# **Versterking Markermeerdijken**

Nota van Beantwoording Zienswijzen

Oktober 2018

**BIJLAGE BIJ DE BEANTWOORDINGSTABEL****Module 14 Uitdam dorp****1. Advies Deltacommissaris**

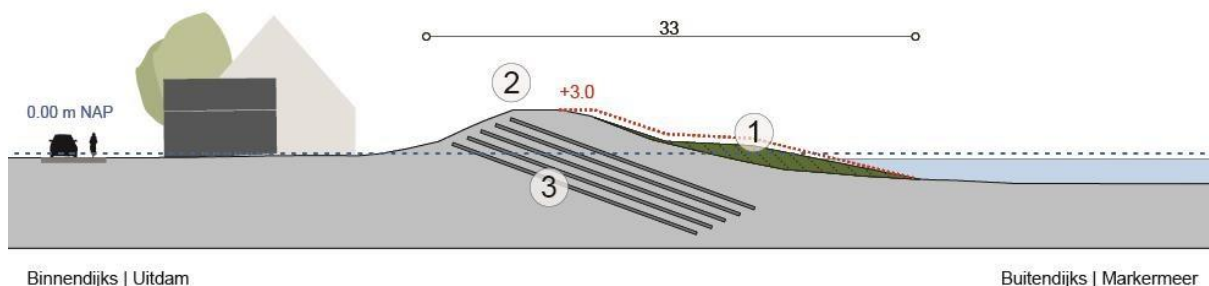
*Indieners geven aan niet te kunnen beoordelen of plan voldoet aan het advies van de Deltacommissaris, omdat ze de uitwerking te globaal vinden.*

2. Het gehele dijkprofiel wordt hersteld. Dit betekent dat zowel de binnenberm, kruin als buitenberm worden hersteld. De binnenberm wordt geherprofileerd. De kruin wordt over de gehele lengte van de module geëgaliseerd, waardoor de kruin afhankelijk van het huidige profiel iets hoger komt te liggen of juist iets lager komt te liggen. De buitenberm wordt geheel nieuw aangebracht. Tevens wordt een landschappelijk inpassing van de aansluitingen opgenomen.

3. Hier is de dijkvernageling weergegeven. Gebleken is dat er 5 lagen van nagels nodig zijn dat de nagels op circa 0,8 meter van elkaar geplaatst dienen te worden.

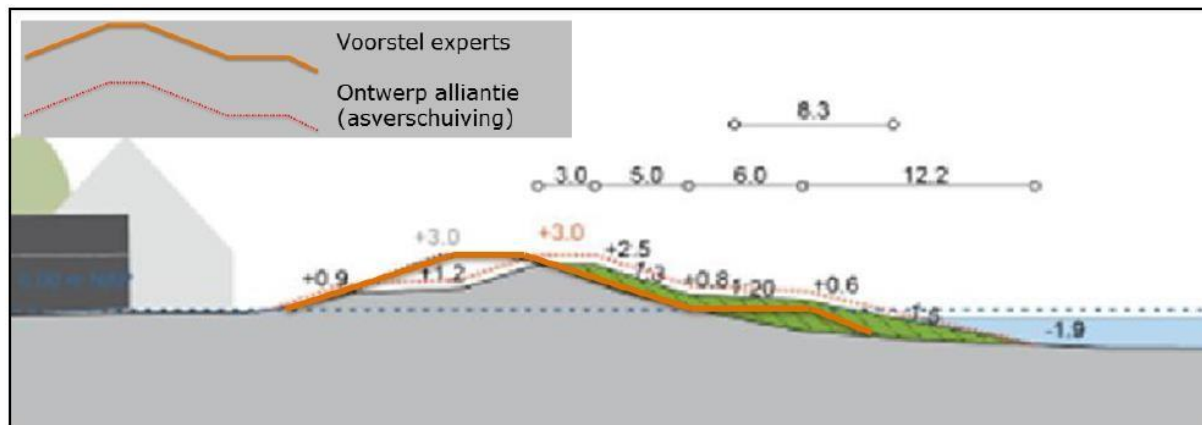
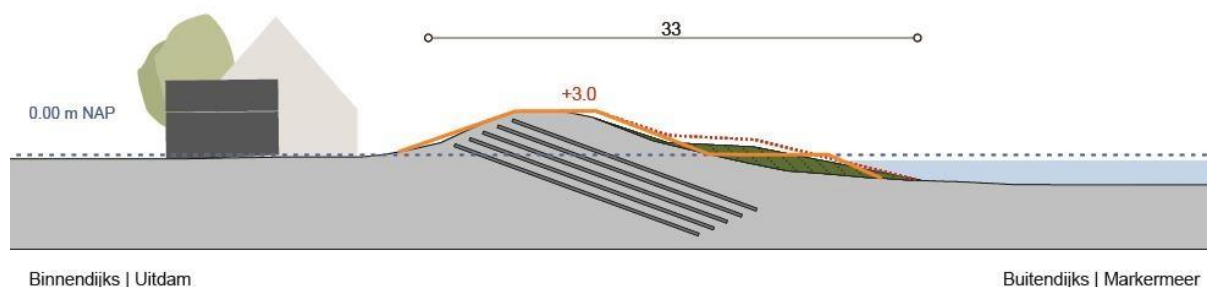
In diverse zienswijzen van inwoners van Uitdam wordt gerefereerd aan een tekening behorend bij het advies van de Deltacommissaris, bij dit advies behoort echter geen tekening. De indieners refereren aan een tekening die gebruikt is tijdens een overleg op 6 juni 2017 waarbij het vertrekpunt is gevisualiseerd. Hieronder is deze tekening weergegeven, deze tekening schetst een versterking zonder asverschuiving.

Wanneer de gekozen oplossing over het voorstel van de experts wordt geprojecteerd blijkt dat voldaan is aan het voorstel van de experts. De kruin blijft op de huidige locatie waardoor er geen asverschuiving nodig is, alleen de buitenberm wijkt enigszins af. Wanneer het profiel van de golfbrekende berm op de waterlijn wordt aangehouden, zou een kruinverhoging noodzakelijk zijn. Dit is onwenselijk. Voor de buitenberm is daarom het talud zodanig gekozen dat deze een optimale golfbrekende werking heeft, zodat kruinverhoging niet nodig is.
